Vysvětlení zadávací dokumentace č. 4

Veřejná zakázka: „Modernizace a výstavba kapacit MŠ v Okříškách“

Zadavatel : Městys Okříšky
Sídlo: Jihlavská 1, 675 21 Okříšky
IČ: 00290050
Zastoupený: Zdeněk Ryšavý, starosta

OZNAČENÍ NA VÝKRESU	NÁZEV VÝROBKU	ROZMĚRY PRVKU [mm]	POČET [ks]
D02	STŘEŠNÍ VTKOK DN 125	210/220/220 mm	2 ks

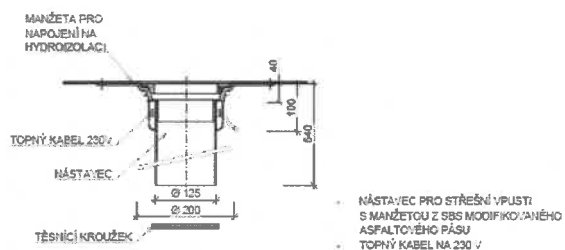
8) Utěsnění prostupů střechou, jedná se o střešní vtok D02, větrací komínek D03, střešní světlík D05, větrací komínek D14 a větrací komínek D15, všechny doplňky a specifikace se nachází v PD, výpis doplňkových výrobků.					
Nový požadavek na vysvětlení					
Za zpracování výkazu výměr je zodpovědný zadavatel a nemůže tuto zodpovědnost přenášet na uchazeče. Proto žádáme o specifikaci druhu prostupů, stanovení jejich množství a definování činnosti „utěsnění“ (jaké práce a dodávky obsahuje).					
Příloha D.1.1.26 Výpis doplňkových výrobků neobsahuje položky D14 a D15					
Díl: 767 Konstrukce zámečnické					
145	27	D+M točité schodiště, zinkováno + nátěr	ks	1,00000	nedostatečná specifikace – chybí výpis prvků včetně hmotnosti
Odpověď zadavatele

4) Jednotlivé prostupy střechou jsou podrobně rozepsány v původní zadávací dokumentaci. Střešní vtok se skládá ze dvou částí (nástavec s těsnící manžetou navazující na parozábranu a vpust s manžetou navazující na hydroizolační vrstvu střechy). Položky D14 a D15 jsou součástí původní zadávací dokumentace.

OZNAČENÍ NA VÝKRESU	NÁZEV VÝROBKU	ROZMĚRY PRVKU [mm]	POČET [ks]
D03	VĚTRACÍ KOMÍNEK	260/260/510 mm	1 ks

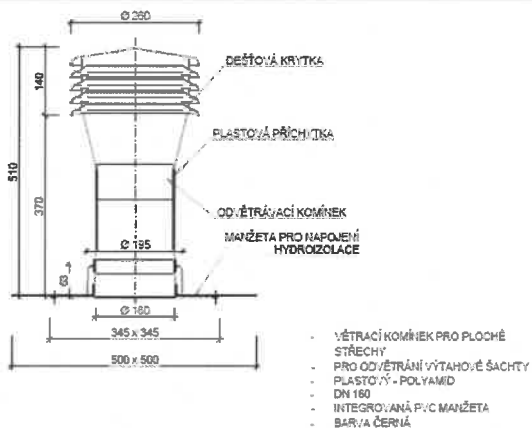
prvků včetně hmotnosti
Odpověď zadavatele					
10) Prostup střešním pláštěm, jedná se o větrací komínky D03, D14, D15. všechny doplňky a specifikace se nachází v PD, výpis doplňkových výrobků.					
Nový požadavek na vysvětlení					
Příloha D.1.1.26 Výpis doplňkových výrobků neobsahuje položky D14 a D15. Podle vysvětlení zadavatele jsou však tyto prvky již obsaženy v pol.95. (viz. výše)					
Díl: 771 Podlahy z dlaždic a obklady					
147	771570014RA0	Dlažba z dlaždic keramických, vč. dodávky	m2	94,93000	Chybí specifikace dlažby
Odpověď zadavatele

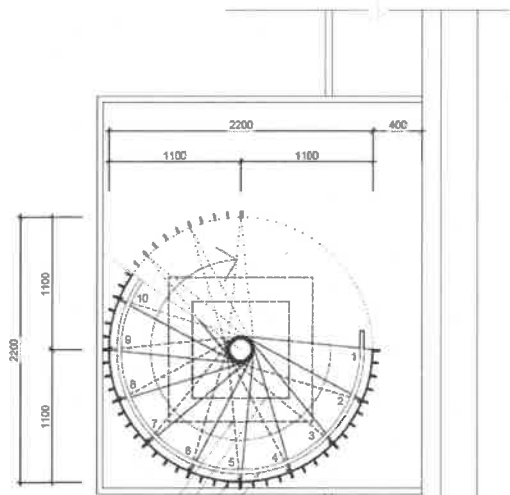
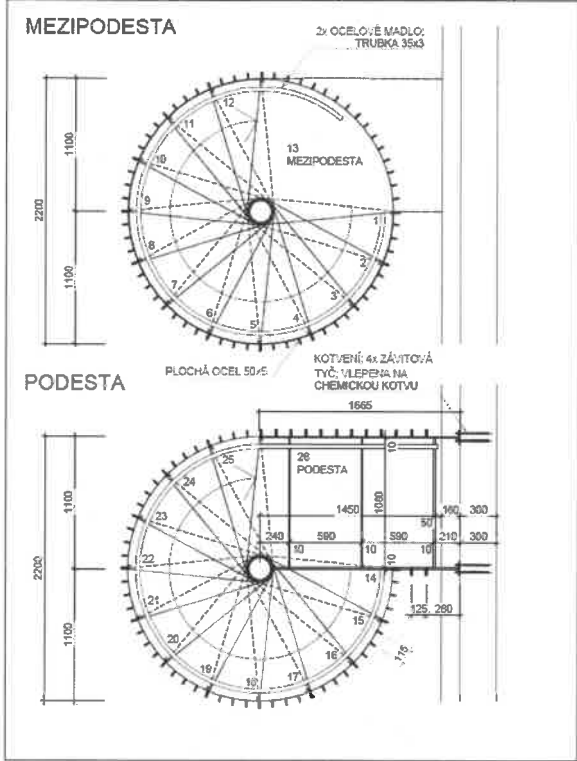
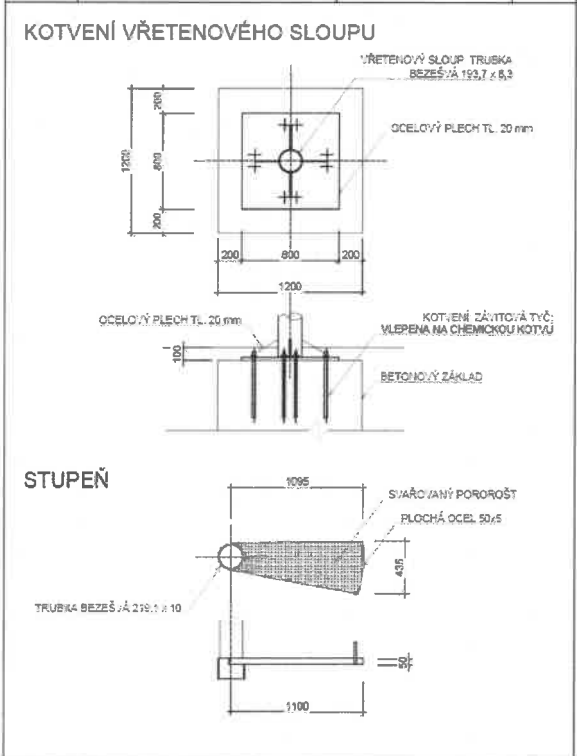
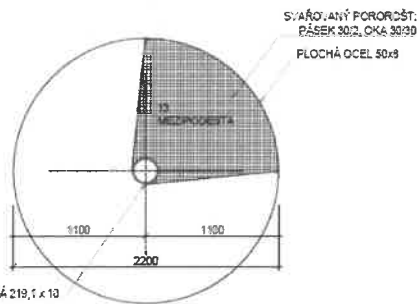
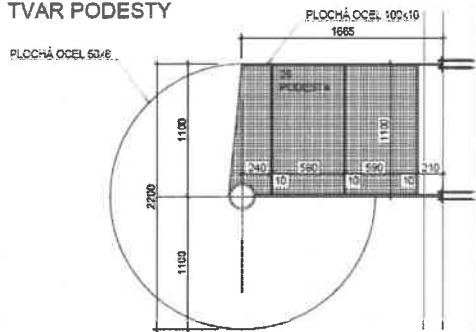
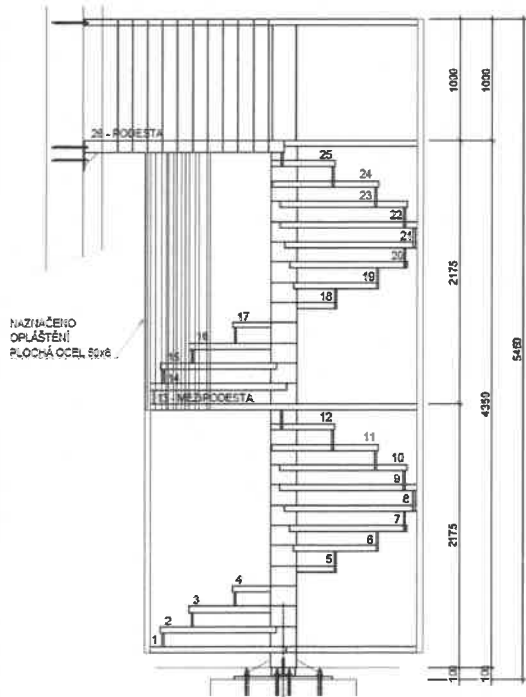
9) Ocelové točité schodiště, svařované ze zámečnických prvků. Nosnou konstrukci bude tvořit ocelová silnostěnná trubka, kotvená do základové patky. Stupně budou tvořit pororošty. Zábradlí bude z pásové oceli, madla ocelová. PD, výpis zámečnických prvků Z02					
Nový požadavek na vysvětlení					
Žádáme o specifikaci schodiště. Popis jednotlivých prvků (parametry, materiál, množství) jejich povrchovou úpravu, způsob kotvení do ostatních částí stavby. V příloze D.1.1.27 Výpis zámečnických výrobků taková specifikace chybí.					
146	37	Prostup střešním pláštěm	ks	5,00000	nedostatečná specifikace – chybí výpis

5) Výpis zámečnických výrobků byl doplněn o podrobný popis venkovního ocelového schodiště.

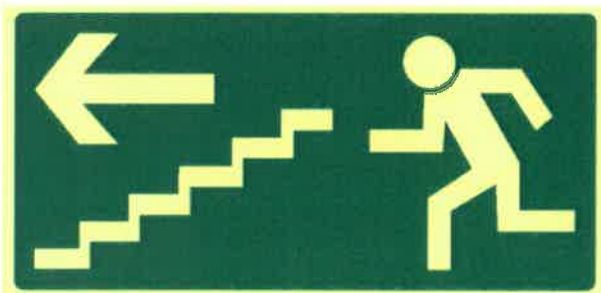
Za zpracování výkazu výměr je zodpovědný zadavatel a nemůže tuto zodpovědnost přenášet na uchazeče. Proto žádáme o specifikaci druhu tabulek a značení, stanovení jejich množství a případně dalších činností spojených s touto položkou

8) Počty bezpečnostních tabulek byly ve výkaze výměr doplněny.

- Tabulka únikový východ 9 ks
